Progetto per la realizzazione di un impianto di produzione di energia elettrica da fonte eolica denominato "Gualdo Tadino" con potenza di immissione in rete pari a 62 MW e relative opere connesse da realizzarsi nei comuni di Gualdo Tadino (PG) e Nocera Umbra (PG) – Codice procedura 10661.

OSSERVAZIONI**Osservazione 1****Danni economici e occupazionali**

OSSERVAZIONI

Progetto per la realizzazione di un impianto di produzione di energia elettrica da fonte eolica denominato "Gualdo Tadino" con potenza di immissione in rete pari a 62 MW e relative opere connesse da realizzarsi nei comuni di Gualdo Tadino (PG) e Nocera Umbra (PG) – ID: 10661

Per ogni buon fine si riporta di seguito una cartografia dell'impianto e dei beni culturali sopra citati che lo interessano ai sensi del D. Lgs. 199/2021 art. 20 comma 8 c-quater.

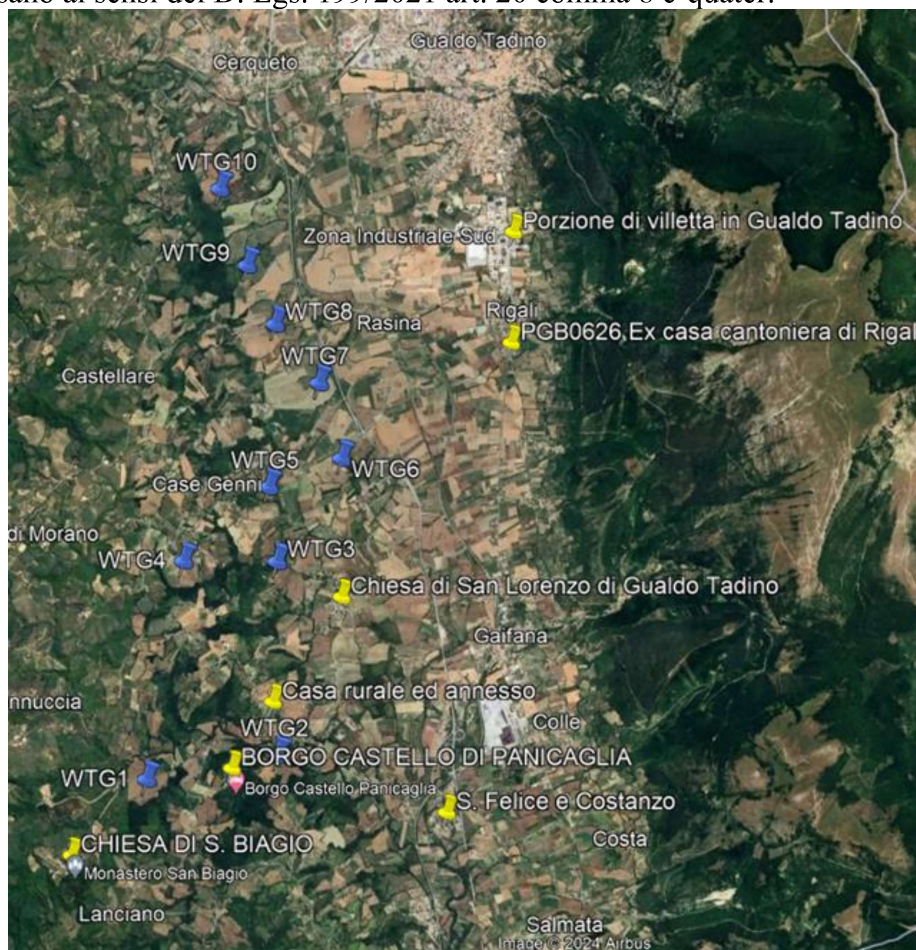
L'intero impianto costituito da aerogeneratori e stazione elettrica, per contro, ricade all'interno delle fasce di rispetto di cui all'art. 20 comma 8 c-quater del D. Lgs. 199/2021, come di seguito precisato (elaborazioni effettuate sulla base della documentazione reperibile sui siti del MIC e della Regione Umbria).

Per quanto sopra rigettiamo l'affermazione di pag. 97 del SIA ove si dice: "... va evidenziata la validità delle scelte localizzative dell'impianto, che si trova in area idonea ai sensi del citato decreto, poiché non interferente con i beni paesaggistici di cui al D.Lgs. 42/2004 né con la fascia di rispetto dai suddetti beni oppure dell'art.136 dello stesso decreto".

Si tratta di una grave difformità rispetto a quanto dichiarato dal proponente che necessita di un'attenta valutazione da parte dei competenti uffici ministeriali.

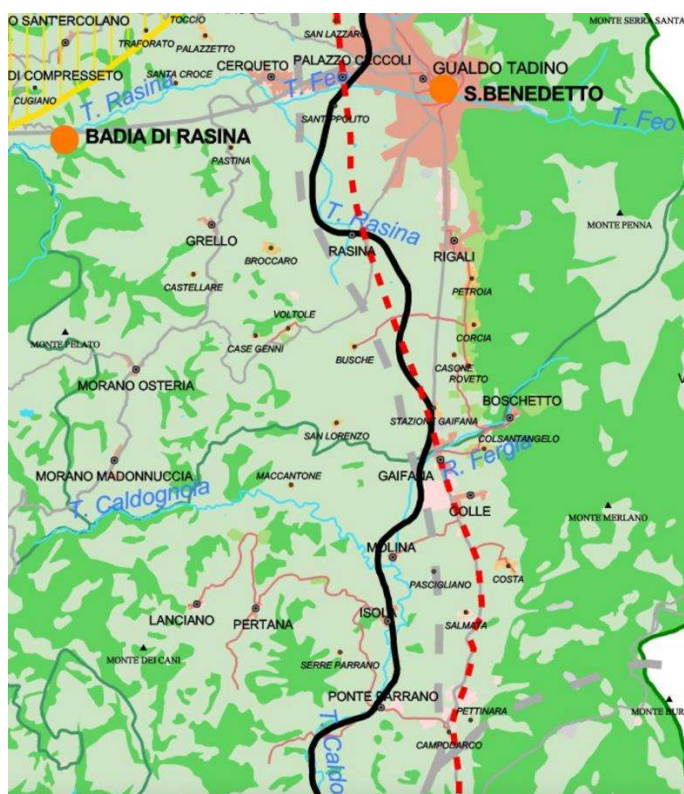
"L'intero Impianto - tanto nel Comune di Nocera Umbra, tanto in Comune di Gualdo Tadino - si trova ad immediato ridosso e comunque in prossimità del tracciato della Antica Flaminia e del

Paesaggio Archeologico che la contraddistingue, e le relative aeree sono oggetto di speciale tutela ai sensi dell'art. 96 del T.U. approvato con legge regionale 21 gennaio 2015, n. 1, e dell'art. 29 della legge r. 2000/27 di approvazione del PUT. La circostanza risulta pacificamente ove si raffronti la tavola di Progetto su base IGM che comprende tutte e 10 le torri, con i contenuti della Carta 28 del PUT, rimasta in vigore ai sensi dell'art. 271, comma 1, lett. (i, del cit. T.U.”

Si ritiene che il progetto non sia compatibile con le misure di tutela e di salvaguardia della viabilità storica suddetta.

Segue una cartografia dei sentieri suddetti e dell'impianto eolico (in verde il sentiero CAI “Colline Gualdesi”, in rosso il sentiero CAI “Gualdo – Assisi”):

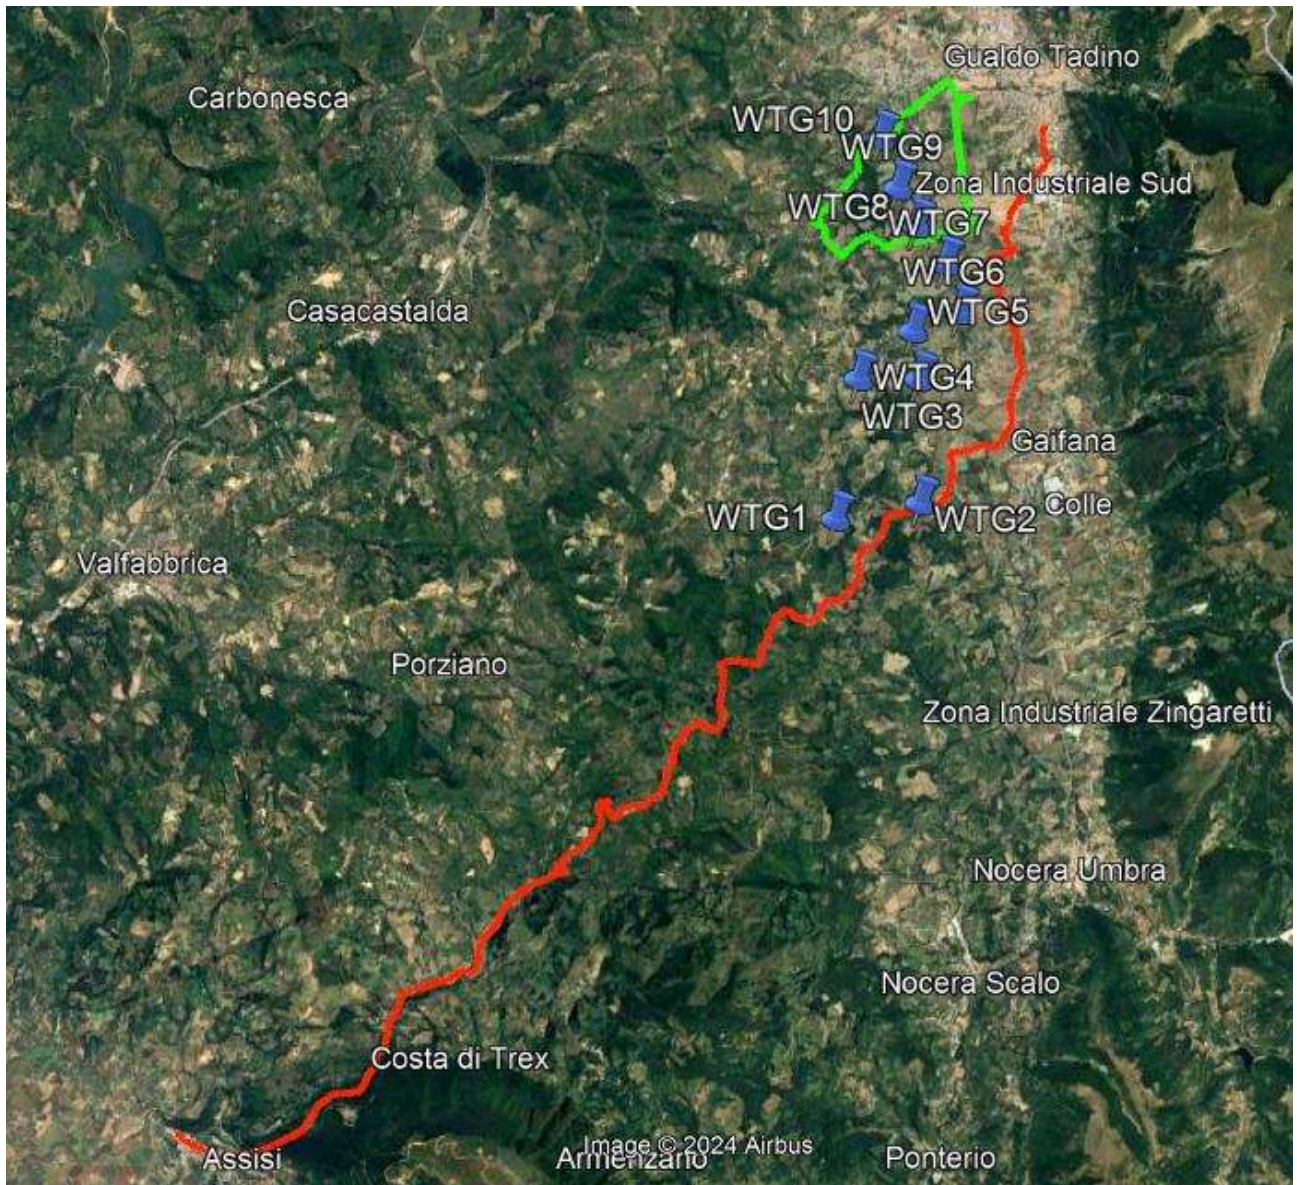
L'area dell'impianto eolico è attraversata da due importanti sentieri del CAI, denominati “Colline Gualdesi” e “Gualdo-Assisi”, che perderebbero ogni attrattività, oltre alla fruibilità in ragione dei problemi di sicurezza evidenziati con la osservazione precedente inerente la pericolosità per rotture di parti degli aerogeneratori.

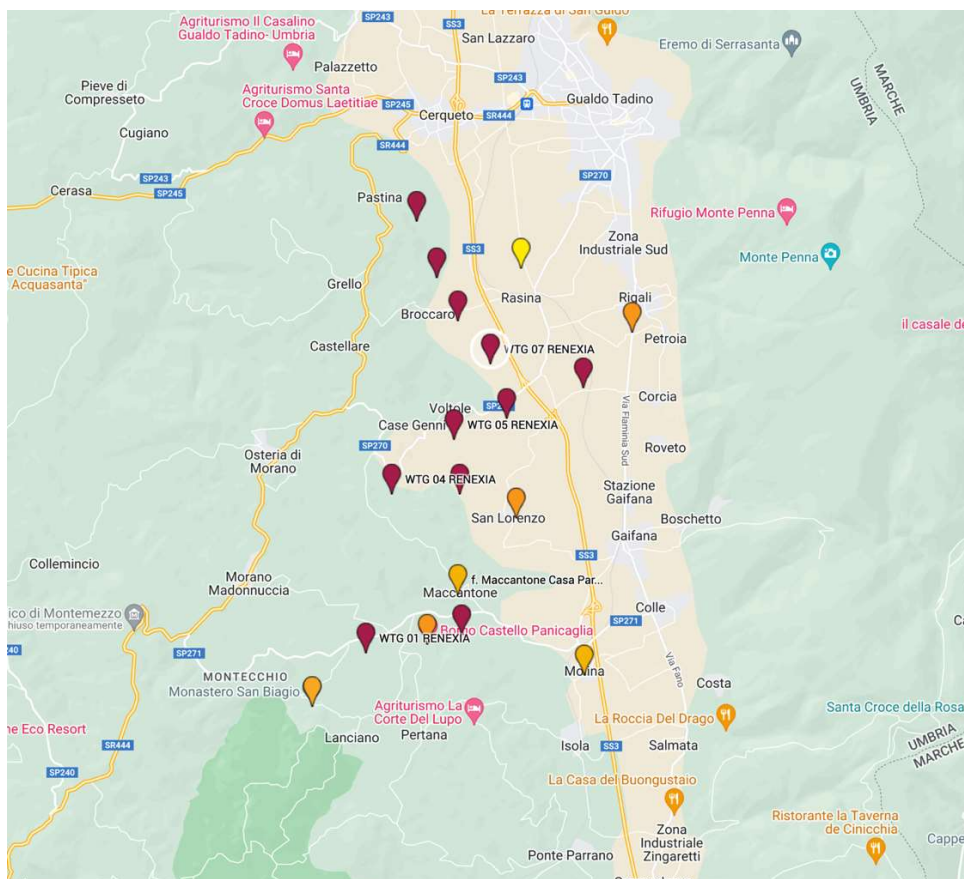
La Proponente ha tralasciato del tutto di individuare nei propri elaborati i Beni Architettonici ed Archeologico in parola.

La localizzazione in progetto dei descritti elementi dell'Impianto RENEXIA riguarda aree che a mente della disciplina transitoria contenuta dell'art. 20, comma 8, lett. c-*quater*, riferito al comma 1, del decreto legislativo 8 novembre 2021, n. 199 non possono attualmente essere considerate idonee proprio perché *"ricadono nella fascia di rispetto dei beni sottoposti a tutela ai sensi della parte seconda oppure dell'art. 136 del medesimo decreto legislativo. ... determinata considerando una distanza dal perimetro di beni sottoposti a tutela di tre chilometri per gli impianti eolici e di cinquecento metri per gli impianti fotovoltaici."*

Destituita di fondamento (in conclusione) è la prospettazione contenuta nello Studio di Impatto Ambientale (codice elaborato F0589BR01A – "*Studio d'Impatto Ambientale*") – al paragrafo "8.16.3 Aree idonee ai sensi del D.lgs. n. 199 del 2021", pagg. 96 – 97, (affermazione ribadita anche altrove) allorchè viene affermata *"... la validità delle scelte localizzative dell'impianto, che si trova in area idonea ai sensi del citato decreto, poiché non interferente con i beni paesaggistici di cui al D.Lgs 42/2004 né con la fascia di rispetto dai suddetti beni oppure dell'art.136 dello stesso decreto"*, Beni questi che la proponente ha tralasciato del tutto addirittura di individuare.

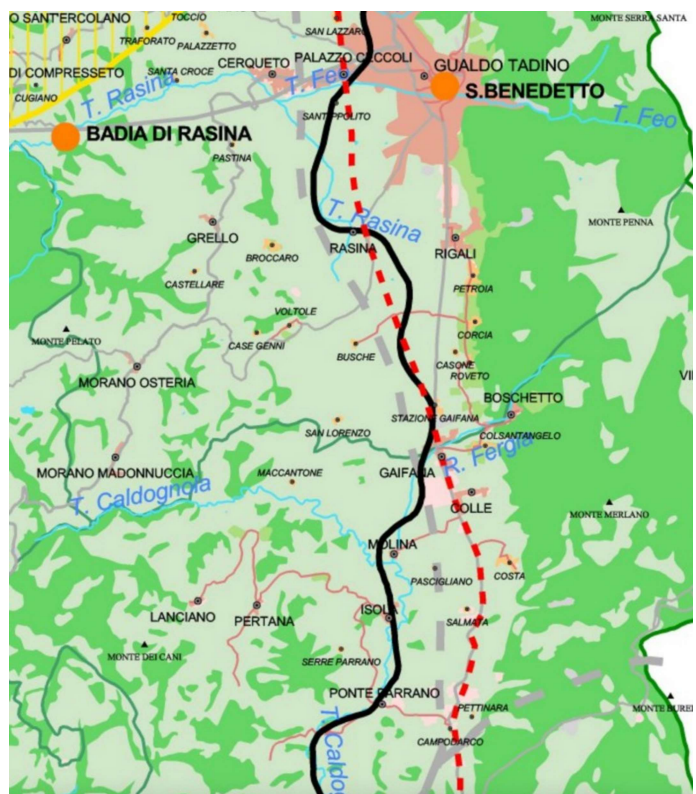
"L'intero Impianto - tanto nel Comune di Nocera Umbra, tanto in Comune di Gualdo Tadino - si trova ad immediato ridosso e comunque in prossimità del tracciato della Antica Flaminia e del Paesaggio Archeologico che la contraddistingue, e le relative aeree sono oggetto di speciale tutela ai

sensi dell'art. 96 del T.U. approvato con legge regionale 21 gennaio 2015, n. 1, e dell'art. 29 della legge r. 2000/27 di approvazione del PUT. La circostanza risulta pacificamente ove si raffronti la tavola di Progetto su base IGM che comprende tutte e 10 le torri, con i contenuti della Carta 28 del PUT, rimasta in vigore ai sensi dell'art. 271, comma 1, lett. (i, del cit. T.U.”

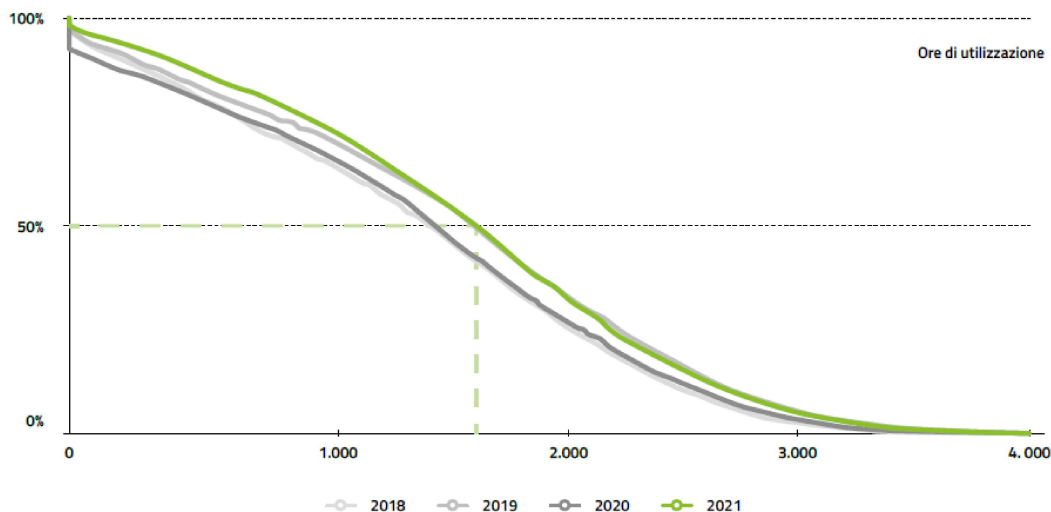
Riteniamo che il dato sulle ore equivalenti non sia realistico.

Questo è confermato, peraltro, dai documenti del GSE. Nel rapporto statistico FER 2021 del GSE risulta evidente che la metà degli impianti eolici ha prodotto 1.711 ore equivalenti e una parte esigua degli impianti ha prodotto oltre 2.000 ore equivalenti all'anno. E sicuramente si tratta degli impianti posizionati nelle poche zone ventose del Paese.

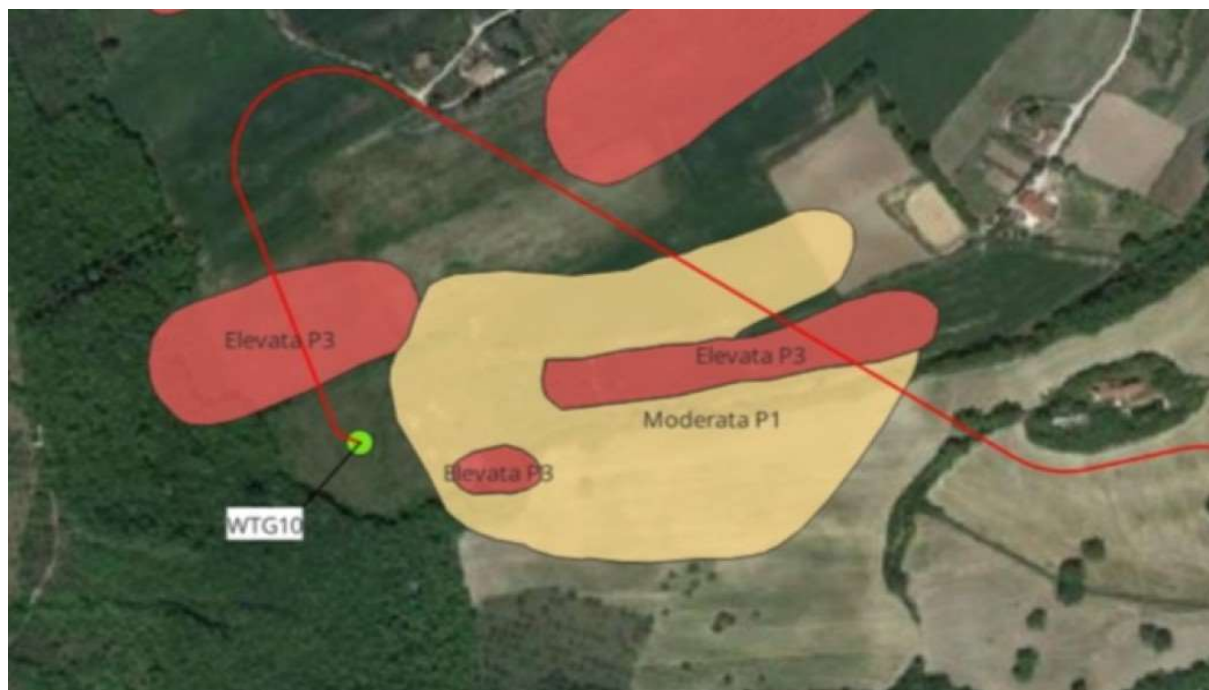
DISSESTI IDROGEOLOGICI: L'area interessata da intervento è totalmente soggetta a vincolo idrogeologico, con alcune criticità segnalate dalla cartografia PAI come ad elevato rischio, in alcuni casi con frane già in atto come la zona di Guinaldo dove è prevista l'installazione dell'

aerogeneratore WTG10 ed in località Matalotta (WTG09). Come risulta visibilmente in loco, i dissesti franosi in atto sono diversi con terreni di mediocre qualità marnosa-argillosa, che potrebbero essere sottoposti ad ulteriori rischi non solo per la realizzazione delle imponenti opere fondali, ma anche dalla necessaria rete infrastrutturale ed i vari collegamenti per la gestione dell'energia che dovrà interessare le suddette aree a vincolo idrogeologico in parte già dissestate.
